INFORME DE  
AUDITORÍA TÉCNICA EXTERNA  
LM-AT-144-10

**Evaluación de Seguridad Vial  
Proyecto Costanera Sur, Ruta Nacional N° 34  
Sección: Quepos - Barú**

Licitación No. LI-0002-2005 y  
Licitación No. LPI-003-2007

DICIEMBRE 2010

**Fotografías N° 21 y N° 22.** Uso de barreras de seguridad en los puentes (Mayo, 2010).

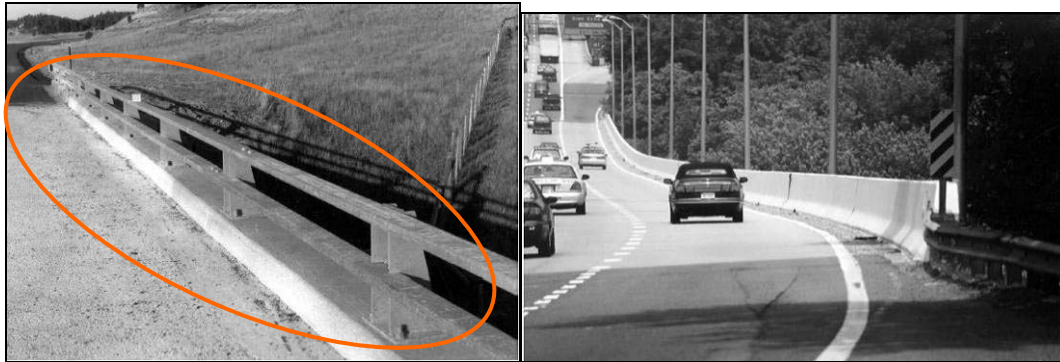
En el tramo evaluado se observó que en los puentes se colocaron barreras de seguridad tipo flex beam y no pretilas (elemento rígido). Ver Fotografías N° 21 y N° 22.

Para el caso particular de los puentes, la barrera de contención está colocada justo donde inicia la zona peligrosa, por lo que la anchura de trabajo del sistema es nula y la zona de transición representa un peligro para los usuarios, ya que un vehículo puede salirse de la vía y caer en el precipicio. En la Fotografía N° 23 se puede observar el espacio considerable que queda libre antes de llegar al puente.

Los pretiles están diseñados para ser instalados en el borde de los puentes, dado que su rigidez permite una deformación muy reducida, por lo que si eventualmente un vehículo choca con el pretil, éste evita que caiga al río. Por lo que las barreras de seguridad flexibles tipo flex beam no son las adecuadas en este caso particular. En las Fotografías N° 24 y N° 25 se pueden observar ejemplos de pretiles de puentes.

**Figura N° 7.**

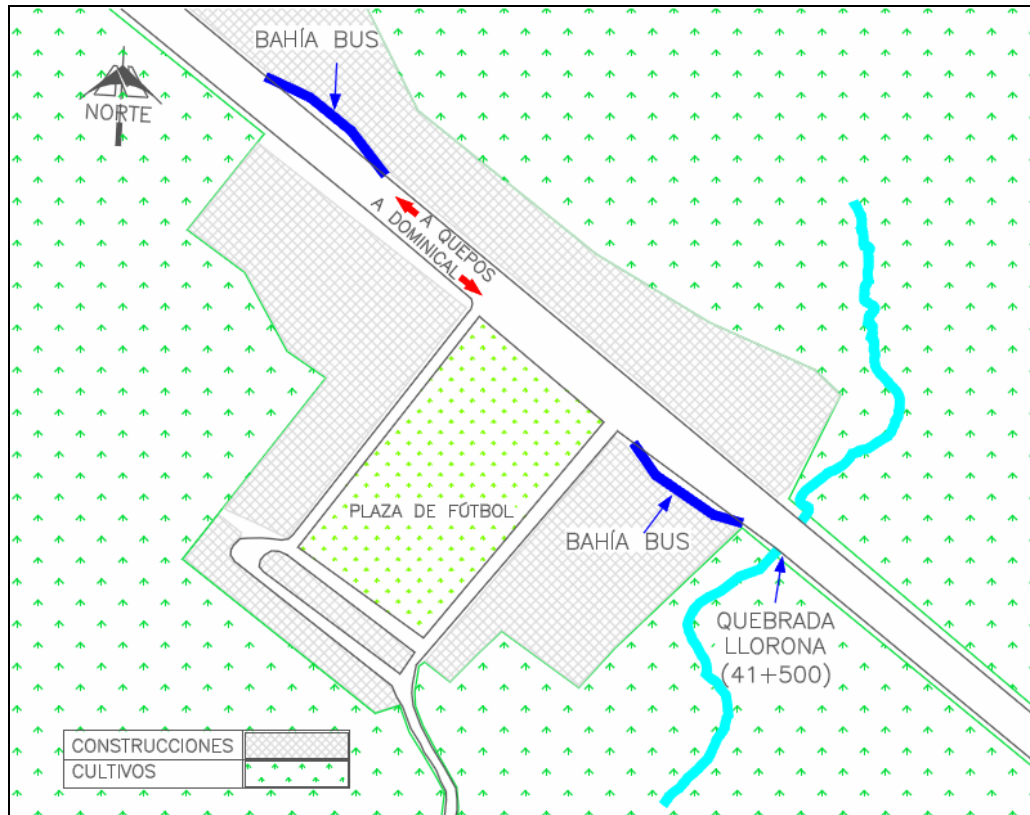
Tal como se muestra en las Figura N° 7, la carretera atraviesa ciertos centros de población, por lo que los peatones deben cruzar la carretera y no cuentan con facilidades peatonales que resguarden el cruce.

Se observa en la Figura N° 7, que el uso del suelo es agrícola y que existen fuentes de generación y de atracción de usuarios a ambos lados de la carretera.

**Figura N° 8.** Esquema de accesos a la comunidad de Matapalo.  
Fuente: Creación propia.

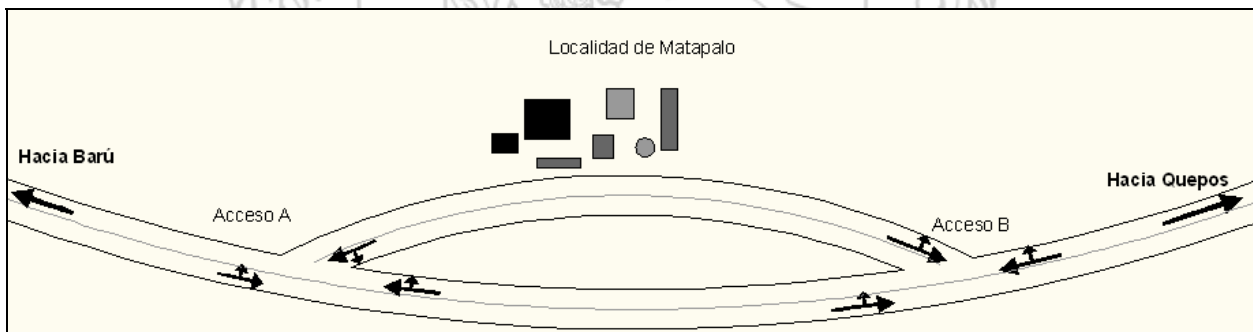
En el siguiente esquema se detalla la existencia de los dos accesos a la comunidad de Matapalo, el acceso A corresponde a la Fotografía N° 24, mientras que el acceso B corresponde a la Fotografía N° 25. Las intersecciones carecen de carriles de aceleración y desaceleración.

Una opción para mejorar el diseño de los accesos A y B es restringir algunos giros. Específicamente, en el acceso B se podría eliminar el giro izquierdo (desde Barú hacia Matapalo), mientras que en el acceso A se podría eliminar el giro derecho (desde Quepos hacia Matapalo).
